改善箇所説明図②

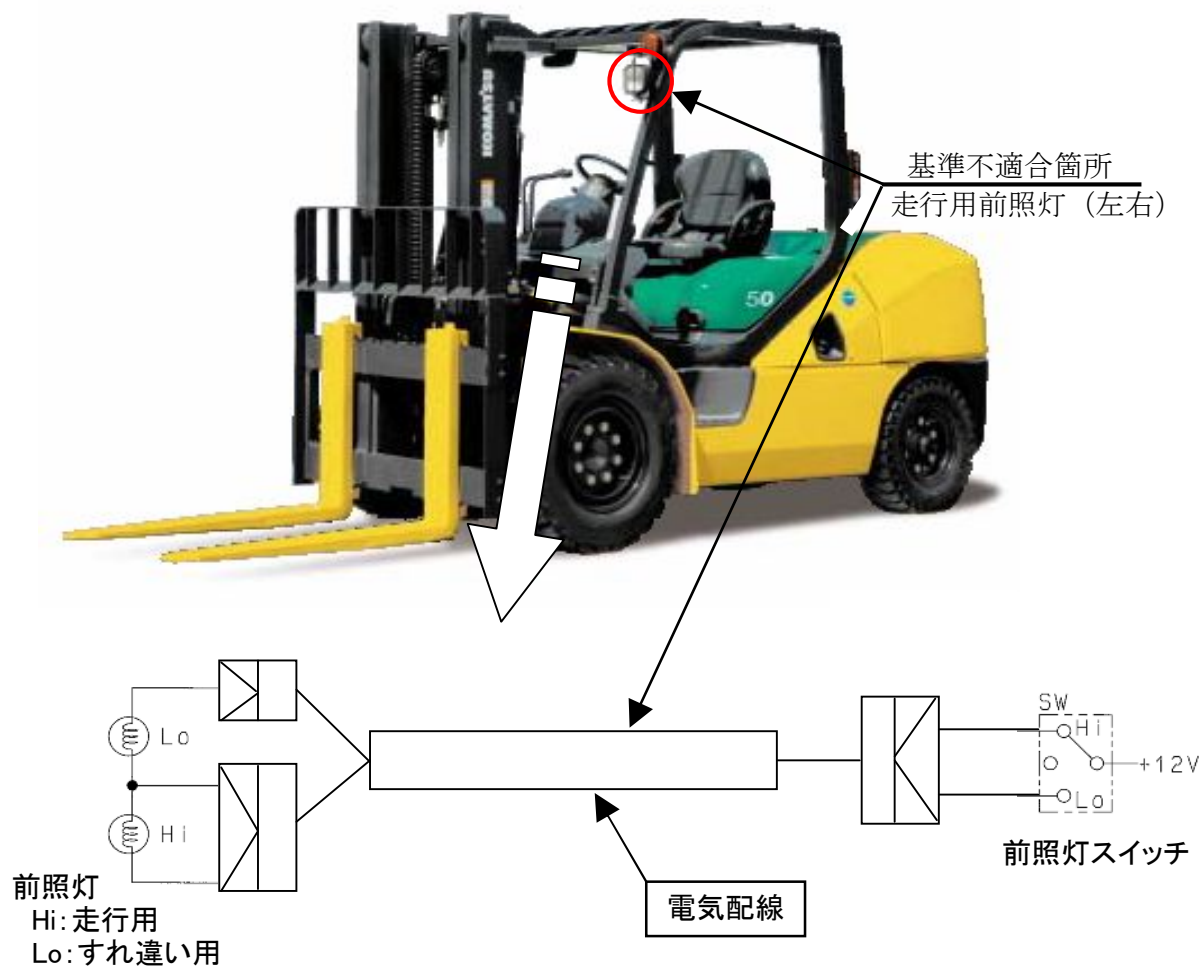
（前照灯用電気配線の設計が不適切なため、走行用前照灯が点灯せず、すれ違い用前照灯が点灯してしまう。）

改善の内容：全車両、前照灯用電気配線を適切な状態に修正する。

識別：前照灯の側面に白色ペイントを塗布する。

白色ペイントを塗布する
